ESTADO DE MATO GROSSO
PREFEITURA MUNICIPAL DE FIGUEIRÓPOLIS D'OESTE

JUSTIFICATIVA.

RELATÓRIO DE LEVANTAMENTO SOBRE A INFRAESTRUTURA

**ESCOLA MUNICIPAL MARIA AUXILIADORA BOSSA DA CUNHA
MUNICÍPIO DE FIGUEIRÓPOLIS D' OESTE – MT**

ACHADO Nº 3

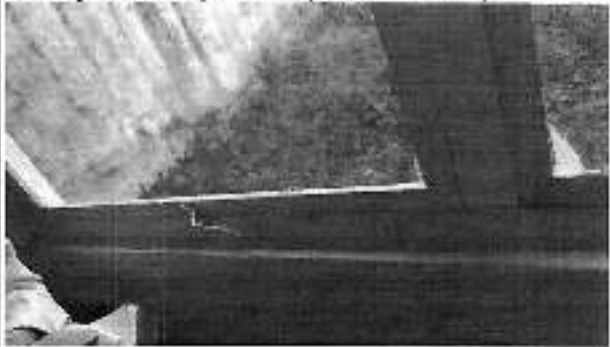
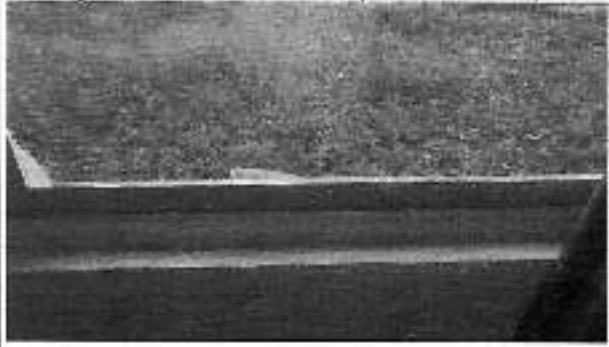
Códigos e descrição dos problemas	18. Janela / vidro danificados
Locais	1. Salas de aula 5. Sanitários
Comentários da equipe técnica	Verificou-se os seguintes problemas nas janelas: a janela do sanitário masculino está enferrujada e emperrada; na sala do Pré I estão sem fechaduras; e na sala do Pré II estão sem fechaduras, emperradas e parcialmente soltas. Verifica-se a necessidade de reparos nas janelas.
Comentários dos entrevistados	"Janela com alguns problemas para fechar." "Janelas emperradas/danificadas."
Percepção do problema pelos entrevistados	50% dos entrevistados responderam que a escola apresenta problemas estruturais de portas/janelas danificadas.
Evidências fotográficas	
Foto: janela enferrujada e emperrada (sanitário masculino)	Foto: janela emperrada (sala do Pré II)

Foto: ar condicionado goteja dentro da sala (sala do Pré II)

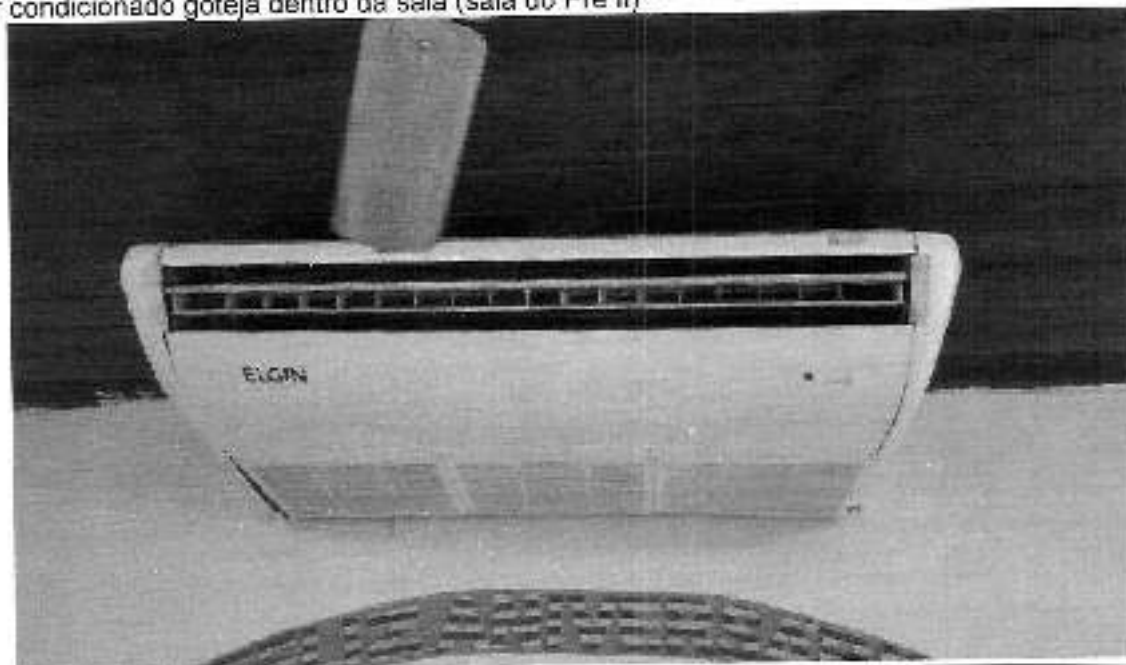
ACHADO Nº 8	
Códigos e descrição dos problemas	43. Ar condicionado com defeito
Local	1. Salas de aula
Comentários da equipe técnica	Verificou-se que o ar condicionado da sala do Pré II goteja dentro da sala de aula. Verifica-se a necessidade de manutenção e/ou reparos no aparelho.
Comentários dos entrevistados	"Ar condicionado esta com vazamento."

Foto: falta de faixa de pedestres

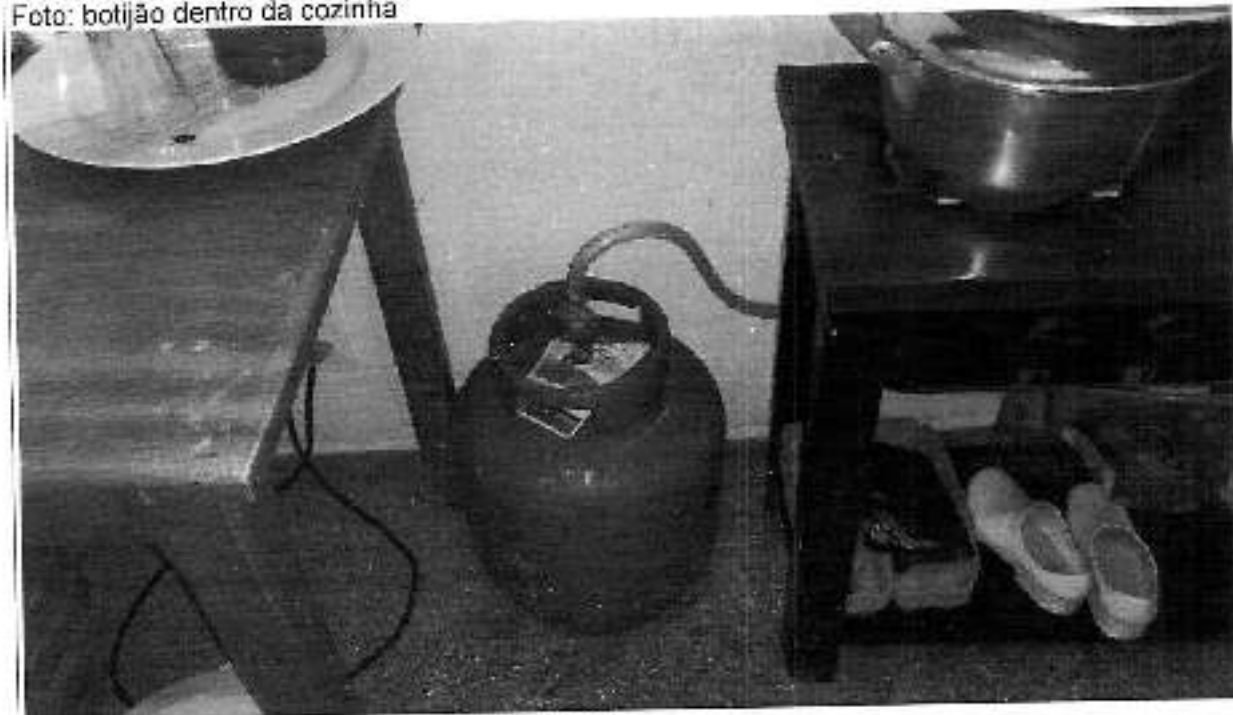
ACHADO Nº 15	
Códigos e descrição dos problemas	92. Problemas de acessibilidade 99. Outros problemas não catalogados
Local	17. Outros
Comentários da equipe técnica	Verificou-se problemas de acessibilidade na rua em frente à escola. O meio fio não está rebaixado. Também verificou-se a ausência de faixa de pedestres na rua em frente à escola. Verifica-se a necessidade de adaptação do meio fio em frente à escola, bem como de pintura da faixa de pedestres. Cabe observar que também há problemas em relação aos desníveis nas calçadas do pátio e falta de adaptação dos sanitários, porém os problemas já foram relatados nos Achados nºs. 4 e 7, respectivamente.
Comentários dos entrevistados	"Falta de rampa." "Rampa que causa desnível e quinas que
